福島第一原子力発電所 特定原子力施設に係る実施計画変更比較表（第Ⅱ章 2.3 使用済燃料プール設備）

福島第一原子力発電所 特定原子力施設に係る実施計画変更比較表（第Ⅱ章 2.6 滞留水を貯留している（滞留している場合を含む）建屋）

変更前	変更後	変更理由												
<p>添付資料－2 構造強度及び耐震性（地下滞留水を考慮した建屋の耐震安全性評価）</p> <p>（中略）</p> <p>2 原子炉建屋 2.1 1号機原子炉建屋</p> <p>（中略）</p> <p>2.1.2 1号機原子炉建屋の水位及び地下滞留水量 1号機原子炉建屋の満水状態の水位及び地下滞留水量を表2.1.2-1に示す。</p> <p>表 2.1.2-1 1号機原子炉建屋の満水状態の水位及び地下滞留水量</p> <table border="1" data-bbox="489 766 943 961"> <thead> <tr> <th></th> <th>1号機</th> </tr> </thead> <tbody> <tr> <td>水位</td> <td><u>0.P. 7,000</u></td> </tr> <tr> <td>貯水量</td> <td>5,600m³</td> </tr> </tbody> </table> <p>2.1.3 解析に用いる入力地震動</p> <p>（中略）</p> <p>このうち、解放基盤表面位置(<u>0.P. -196.0m</u>)における基準地震動 S_s の加速度波形について、図 2.1.3-2 に示す。</p>		1号機	水位	<u>0.P. 7,000</u>	貯水量	5,600m ³	<p>添付資料－2 構造強度及び耐震性（地下滞留水を考慮した建屋の耐震安全性評価）</p> <p>（中略）</p> <p>2 原子炉建屋 2.1 1号機原子炉建屋</p> <p>（中略）</p> <p>2.1.2 1号機原子炉建屋の水位及び地下滞留水量 1号機原子炉建屋の満水状態の水位及び地下滞留水量を表2.1.2-1に示す。</p> <p>表 2.1.2-1 1号機原子炉建屋の満水状態の水位及び地下滞留水量</p> <table border="1" data-bbox="1745 766 2199 961"> <thead> <tr> <th></th> <th>1号機</th> </tr> </thead> <tbody> <tr> <td>水位</td> <td><u>G.L. -3,000</u></td> </tr> <tr> <td>貯水量</td> <td>5,600m³</td> </tr> </tbody> </table> <p>2.1.3 解析に用いる入力地震動</p> <p>（中略）</p> <p>このうち

図 3-4 解析モデルの概要 (N-S 方向)

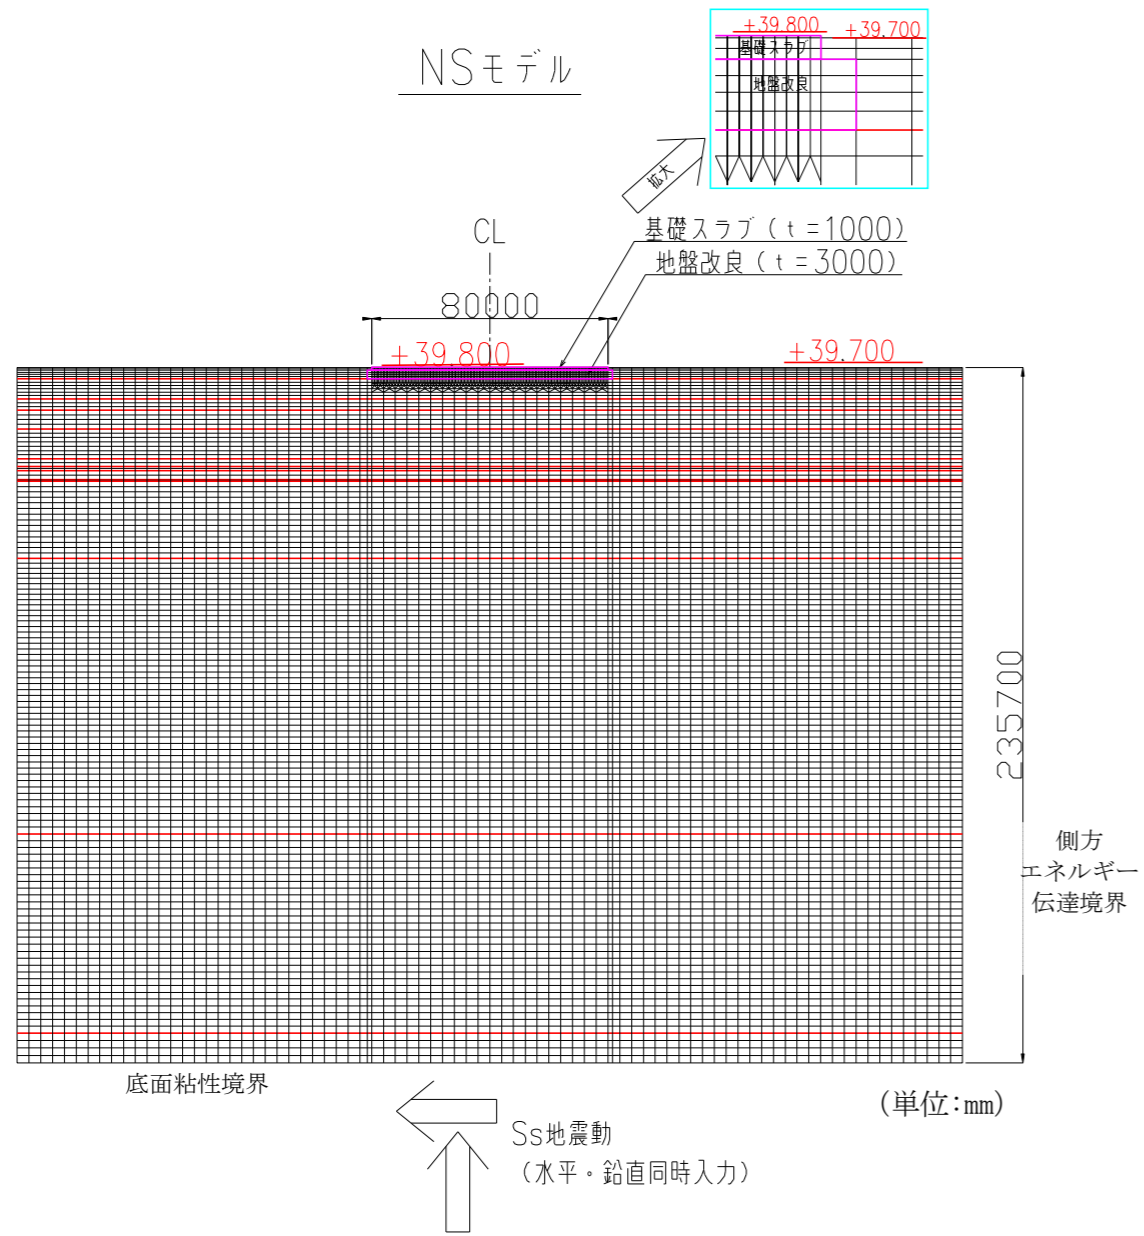
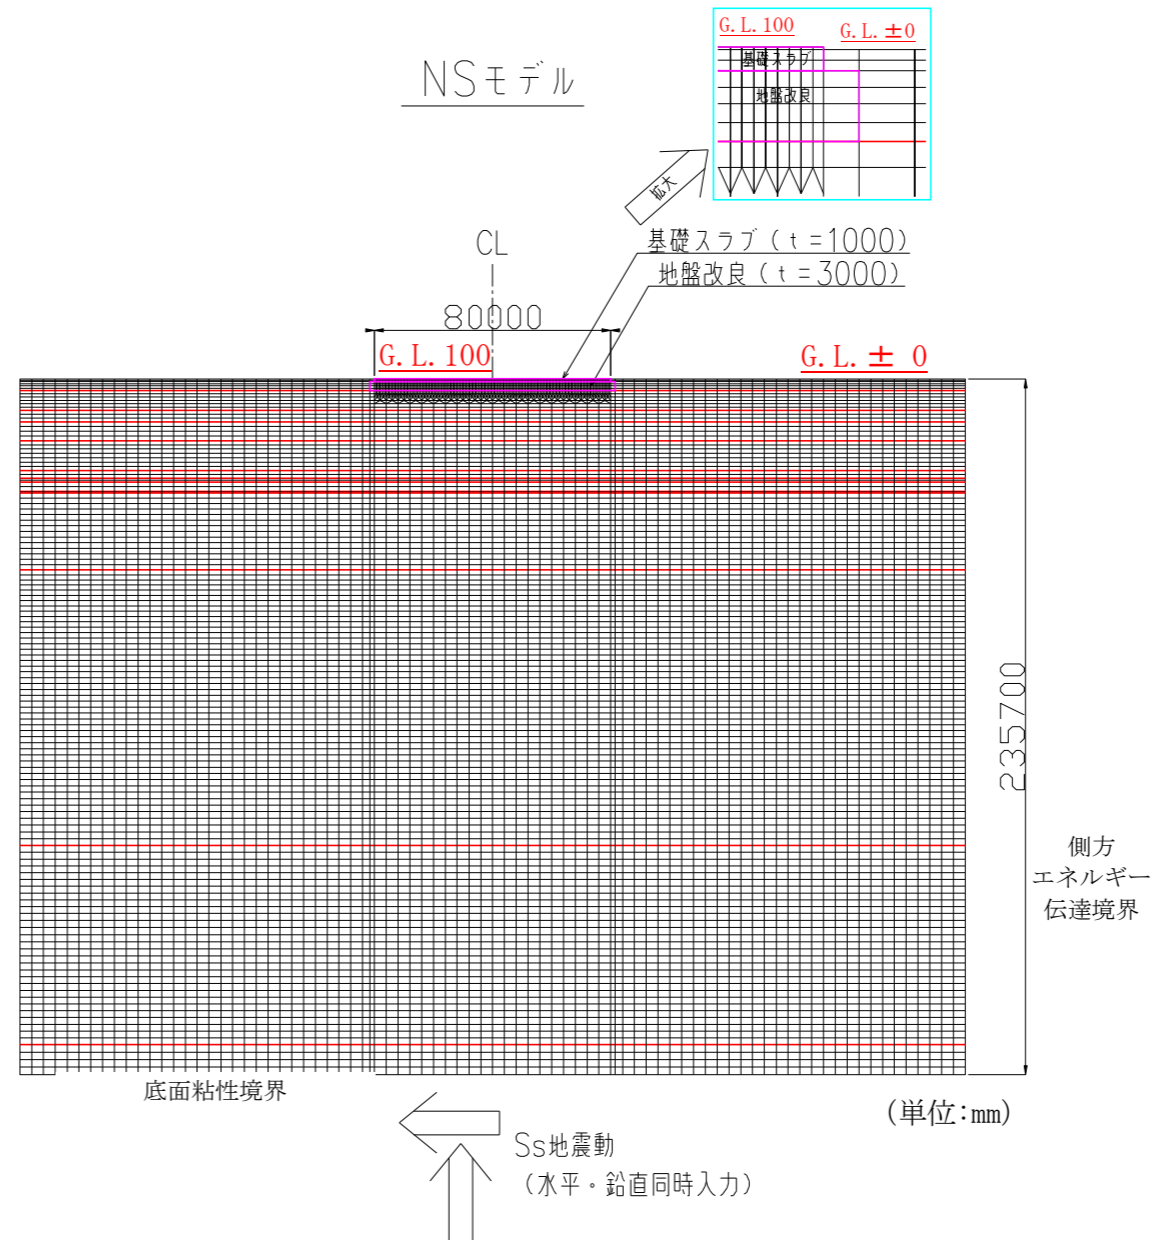
2-13では、G.L. ±0m=T.P. 38.264m^(※)とする。
 (※)震災後の地盤沈下量(-709mm)とO.P.からT.P.への
 換算値(-727mm)を用いて、下式に基づき換算している。
 <換算式> T.P.=旧O.P.-1,436mm

図-1 焼却炉建屋地震応答解析モデル (単位:m)

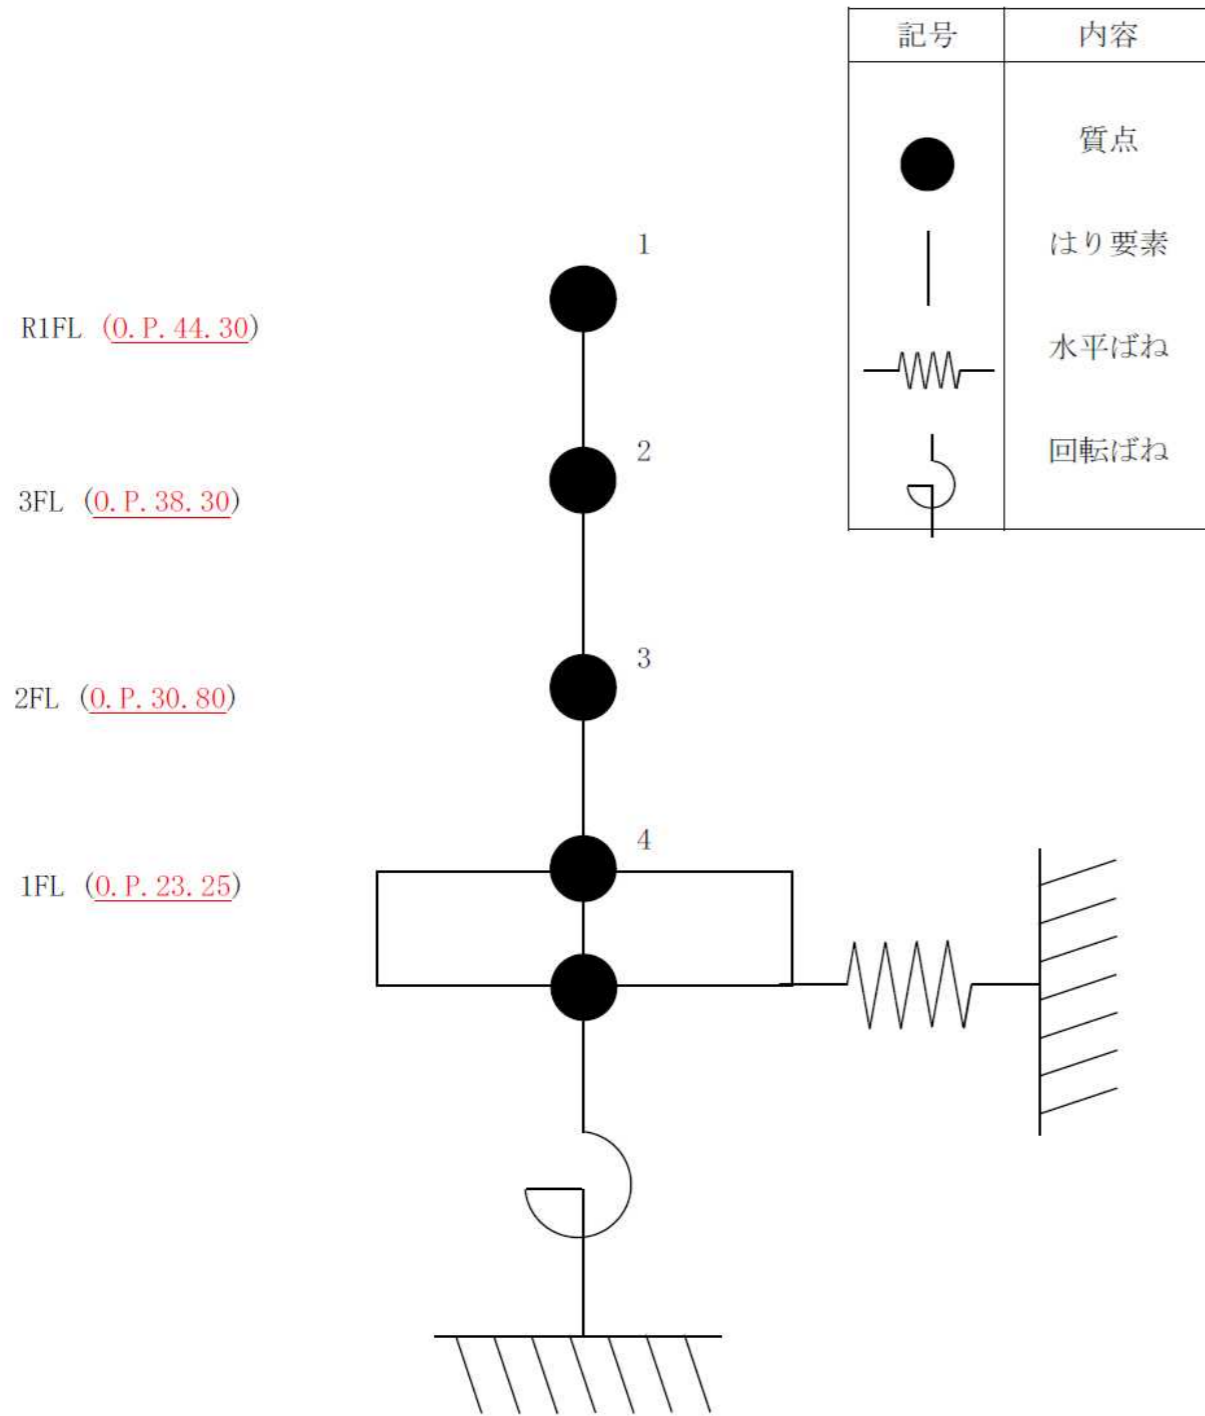
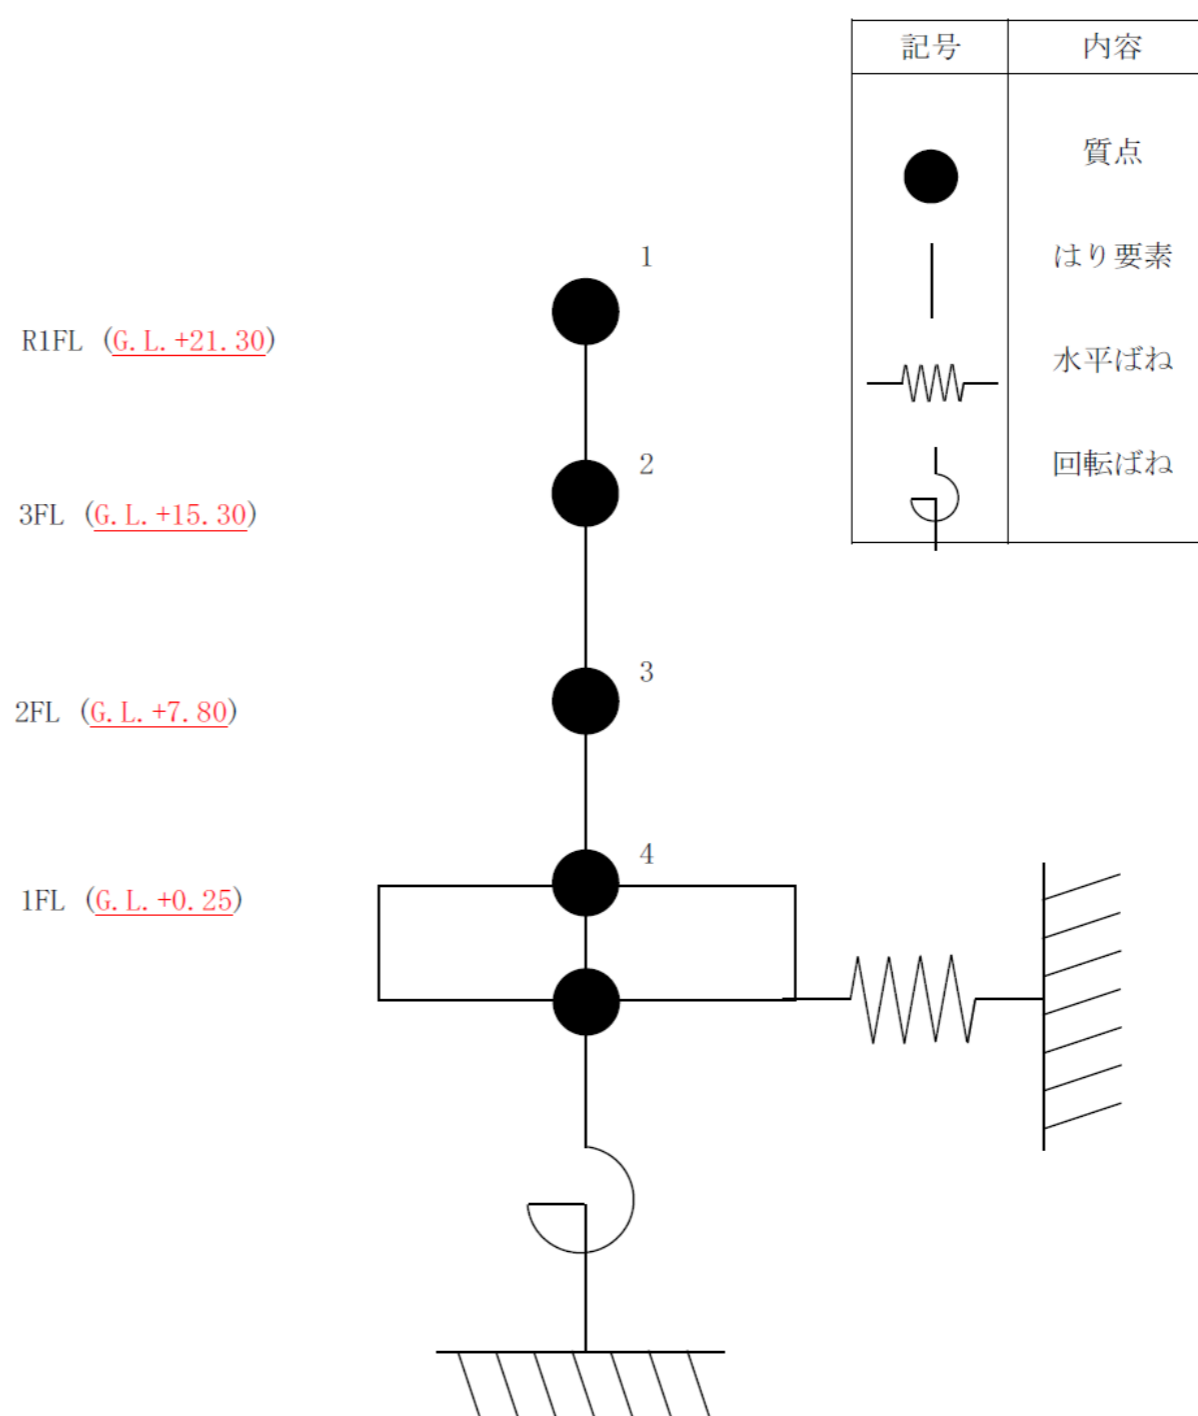
添付資料-17では、G.L. ±0m = T.P. 22.2m^(※)とする。
 (※) 2012年6月に実施した測量結果による。
